10 準備書の縦覧状況及び意見書の提出状況並びに準備書についての意見の概要及び都市計画決定権者の見解

10.2 準備書についての意見書の意見の概要及び都市計画決定権者の見解

表10.2(1) 準備書についての意見書の意見の概要及び都市計画決定権者の見解

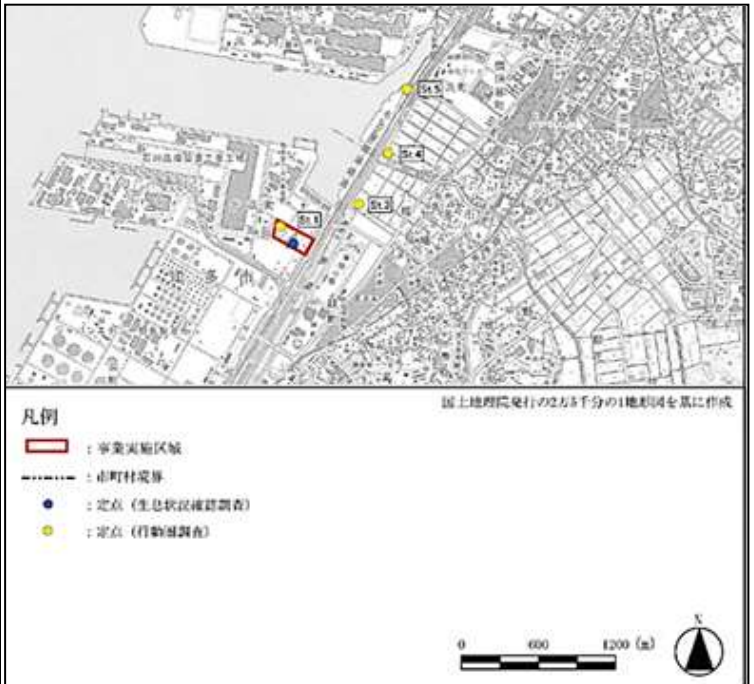
(8) 動物に関すること (意見数 4)		
81	<p>*p527 動物 (調査) で“猛禽類(ハヤブサ及びその他の重要な種)調査定点位置を、図 8.9.1(2)に示す。”とあり、定点 (行動圏調査) がSt. 1、St. 3、St. 4、St. 5と事業予定地から産業道路沿いに北東側に伸びているが、なぜ、南西側にはないのか。</p> <p>専門家等からの意見の概要及び事業者の対応では、“工業地帯の緩衝緑地帯などは大きな変化が起こらないため、繁殖や狩りの場所として利用されることもあるのではないか。” p534の指摘に“内容を踏まえてハヤブサの営巣期における行動圏調査を実施することとした。”とあるが、緩衝緑地帯がある産業道路沿いに北東側だけで、南西側にはない。</p>	<p>事業実施区域周辺の緩衝緑地帯は主に西知多産業道路 (国道155号・247号) 沿いであり、事業実施区域及び西知多産業道路沿いで飛翔状況等を確認できる調査定点を設定しました。緩衝緑地帯上空での飛翔状況等は、St. 1及びSt. 3において観察できています。</p> <p>なお、事業実施区域の南西側では、工場の建物等により遠方が見渡せず、調査地点として適した場所がなかったため定点を設定しておりません。</p> <p>しかしながら、南西側の飛翔時状況等については、調査定点St. 1から観察できています。</p>
 <p>凡例</p> <ul style="list-style-type: none"> ■ : 事業実施区域 - - - : 市町村境界 ● : 定点 (生態状況確認調査) ● : 定点 (行動圏調査) <p>国土地理院発行の2万5千分の1地形図を基に作成</p> <p>0 600 1200 (m)</p> <p>図 8.9.1(2) 猛禽類(ハヤブサ及びその他の重要な種)調査定点位置</p>

番号	意見書の意見の概要	都市計画決定権者の見解
82	<p>*p527 動物（調査）で“猛禽類(ハヤブサ及びその他の重要な種)調査定点位置を、図 8.9.1(2)に示す。”とあり、定点（行動圏調査）がSt.1、St.3、St.4、St.5と事業予定地から産業道路沿いに北東側に伸びているが、北側は隣接して中部電力知多第2火力発電所があり、西名古屋火力発電所の環境影響評価のさい、ハヤブサが知多第2火力発電所の煙突を利用していることが判明し、知多第2火力発電所から天然ガスを敷設するための立坑を「煙突から可能な限り離れた位置とし」と環境保全措置をとっている。（準備書や評価書は縦覧期間が終了したとしてWEBから消去されているため、これ以上正確な情報はない。残されている「西名古屋火力発電所リフレッシュ計画 環境影響評価準備書のあらまし」2012年12月p18からの引用である。）このため、事業場北側も定点（行動圏調査）を追加すべきである。それともSt.2が抜けているが、知多第2火力発電所煙突付近なのか。猛禽類調査(ハヤブサ及びその他重要な種)：a 生息状況確認調査では、“事業実施区域外の民間発電所敷地内の集合煙突付近で成鳥及び幼鳥が確認されたが、営巣は確認されなかった。”とあるが、集合煙突付近の定点でもっと詳細に調査すべきである。</p> <p>なお、方法書ではこの定点（行動圏調査）の位置は明記されておらず、この準備書で初めて判明した点であり、方法書時点の不備である。</p>	<p>調査定点のSt.2は、調査計画に当たり、図 8.9.1(2)の事業実施区域内の生息状況確認調査の調査定点と同じ位置を設定しましたが、実際の行動圏調査においては、他の調査定点（St.1）の方が行動域を見渡すことが可能で、十分観察できたことから、調査定点として使用しませんでした。</p> <p>事業実施区域北側については、調査定点のSt.3、St.4、St.5で事業実施区域北側の飛翔等の確認が可能であったことから、調査定点を設定しませんでした。</p> <p>また、方法書時点では、調査定点を設定していませんでしたが、現地調査で初めて繁殖等が確認され、営巣位置を前提とした調査定点を設定しました。</p>

83	<p>*p549 動物（調査）：ハヤブサの行動圏及び高利用域で“ハヤブサペアの最大行動圏は、事業実施区域を包括する広い範囲であった。高利用域は主に事業実施区域北側から北西側にかけての民間発電所及び北西側の民間工場敷地内であり、事業実施区域は含まれなかった。”とあるが、定点を南西側に追加すれば、違う結果も出るのではないか。</p>	<p>南西側の行動域については、調査定点のSt.1で十分に把握できていると考えます。</p>
